OGGETTO: [ID_VIP: 10263] - Procedura di Valutazione di Impatto Ambientale ai sensi dell'art.23 del D.Lgs 152/2006 relativa al progetto di un impianto eolico denominato "Macchialupo", costituito da 10 aerogeneratori da 6,2 MW, per una potenza complessiva di 62 MW, da realizzarsi nei comuni di Lacedonia (AV), Aquilonia (AV), Monteverde (AV), Scampitella (AV), Sant'Agata di Puglia (FG), Rocchetta Sant'Antonio (FG).

Proponente: SKI 20 S.r.l.

Nota di riscontro alle Osservazioni presentate dalla società AREN Green in data 17/04/2024 e caricate all'interno della pagina web dedicata al progetto sul sito del Ministero dell'Ambiente e della Sicurezza Energetica in data 17/04/2024 con prot. n. 0072428

Figura 1: Elevazione del terreno s.l.m nell'area oggetto di studio. Fonte: Tinality 1.1 10m - Tinality (ingv.it)

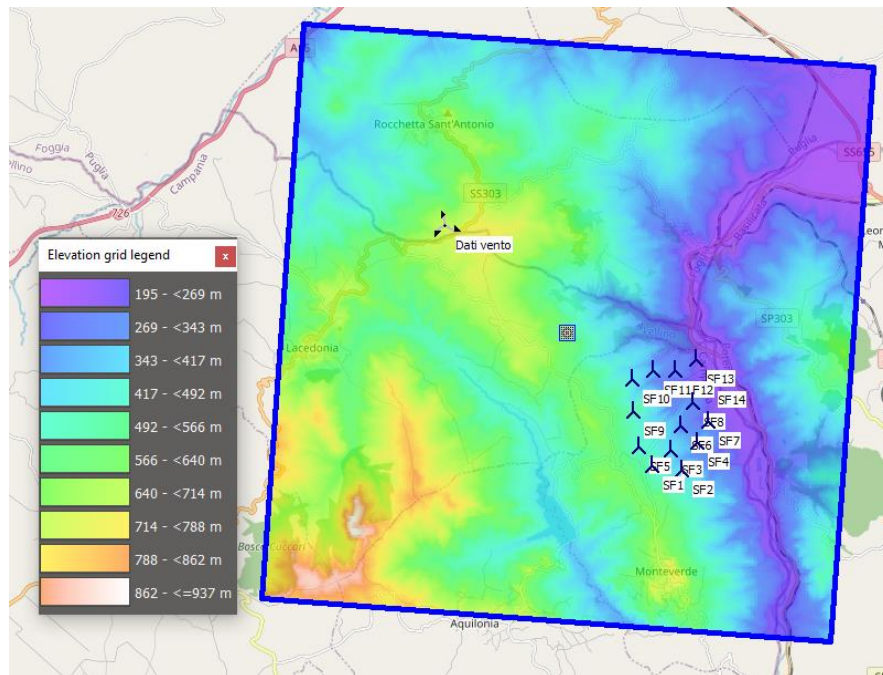
- i. La relazione anemologica dell’Eolico AREN (rif. Studio di producibilità - SAFDG_GENR00200_00) non si basa su dati anemologici in sito e/o su dati satellitari sito specifici ma su uno studio eseguito per un impianto eolico realizzato nei Comuni di Rocchetta Sant’Antonio e Candela (FG), situato a tra i 6 e i 9 km di distanza con dati provenienti da due strumenti montati a 20 e 40 m s.l.s.
A pagina 5 del documento “Studio di producibilità - SAFDG_GENR00200_00” (par. 2 – Dati di ventosità) si cita che *"Nel presente documento, per determinare la producibilità attesa dell’impianto “San Felice”, per motivi di prossimità geografica, si assumono i dati di ventosità del sito sopra specificato per tutti gli aerogeneratori di Progetto”*. Com’è evidente, tale assunzione per la stima della producibilità di un

impianto eolico mostra un importante errore nella valutazione della risorsa, in quanto ignora gli effetti del terreno sulla ventosità presente in ogni posizione, amplificati, nel caso specifico, dal fatto che l'anemometro citato si trova ad un'altezza di 707m s.l.m. mentre le turbine dell'Eolico AREN sono posizionate ad una altezza media di 385 m s.l.m.

Di seguito una immagine in cui si apprezzano le differenze orografiche nella zona oggetto di studio:

Una corretta valutazione della producibilità richiede l'uso di software specifici (WindPro, OpenWind, WindSim, etc.) per l'estrapolazione orizzontale della ventosità in ogni punto dell'impianto eolico che utilizzino modelli di calcolo ampiamente provati (WaSP, NOABL, CFD) così come dati di elevazione del terreno e rugosità. Tale metodologia è quella utilizzata da SKI 20 per la corretta valutazione del potenziale eolico e l'ottimo sfruttamento della risorsa del sito in studio.

Figura 2 - Analisi interferenze tra turbine eolico AREN (3-5 diametri)

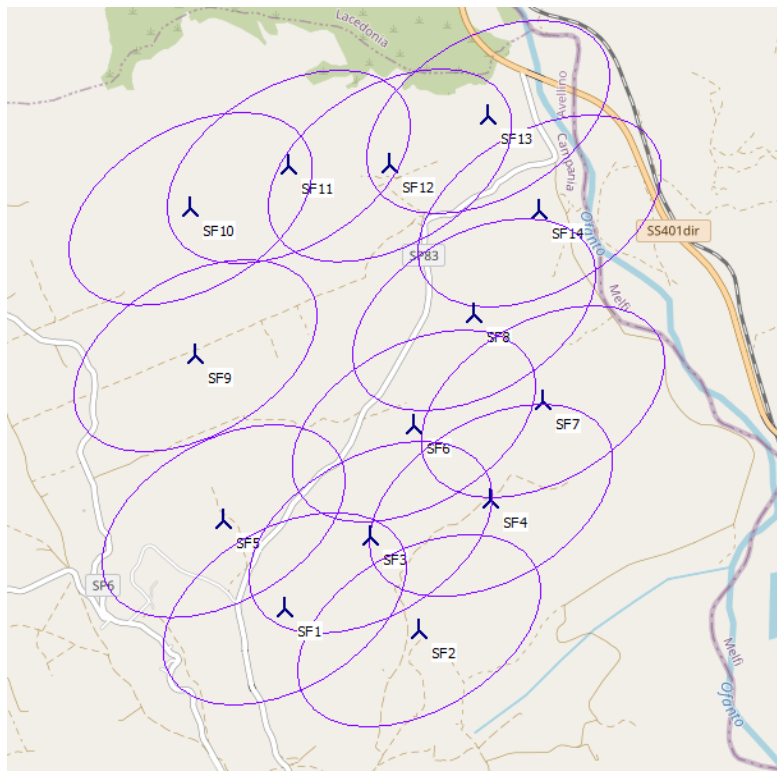
- v. Il posizionamento delle turbine dell'impianto Eolico AREN, di seguito rappresentate in figura, mostra inoltre come le turbine SF1, SF3, SF4, SF10, SF11, SF12 e SF13 non rispettino la distanza minima di 5 RD (5 diametri rotore) nella direzione prevalente del vento (240°). Questo comporta delle elevate perdite per effetto scia, impattando negativamente sull'efficienza dell'impianto. Si può affermare che la disposizione planimetrica proposta da AREN, con numero maggiore di turbine a parità di superficie di interesse, non risulta essere ottimale per lo sfruttamento della risorsa.
